改善箇所説明図

【不具合の内容】

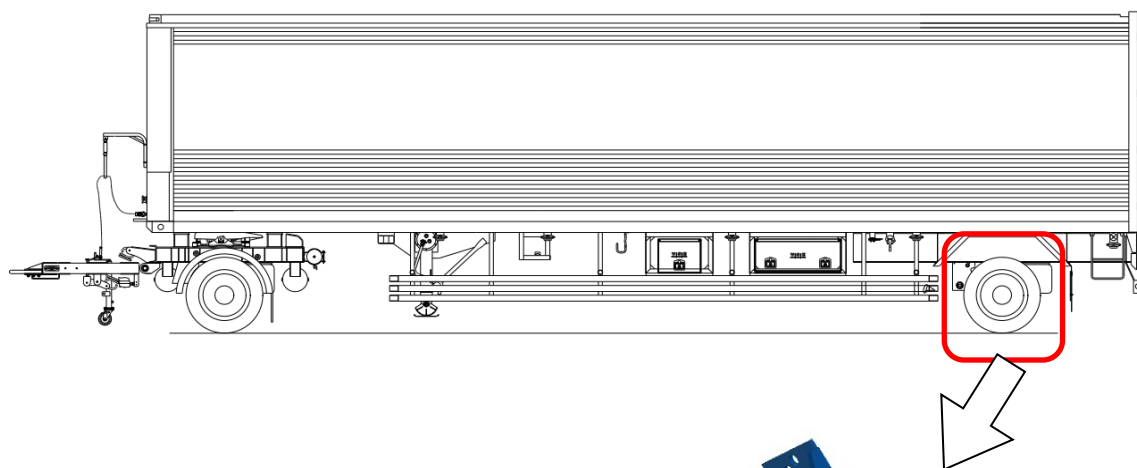
ドリー付バントレーラの車軸部スプリングシートにおいて、ショックアブソーバ取付ボルトの溶接が不適切なため、強度が不足しているものがある。そのため、走行時の負荷により亀裂が生じ、最悪の場合、車軸部スプリングシートからショックアブソーバが外れ、走行安定性が損なわれ走行不能となるおそれがある。

全車両、車軸部スプリングシートのショックアブソーバ取付ボルトを対策品に交換する。
